改善箇所説明図

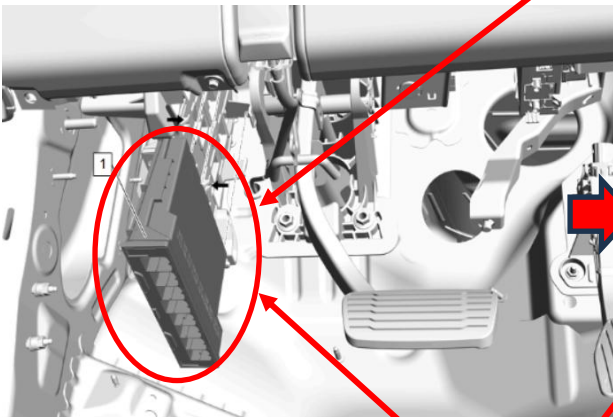
不具合発生位置

不具合発生部品拡大図

基準不適合部品

は、プログラムを修正する箇所を示す。

ボディーコントロールモジュールにおいて、設計検討が不十分なため、プログラムに不備がある。そのため、ヘッドランプコントロールモジュールとの通信が途絶えた場合、警告メッセージが出ないため、保安基準に適合しない。

全車両、ボディーコントロールモジュールのソフトウェアを対策プログラムに書き換える。
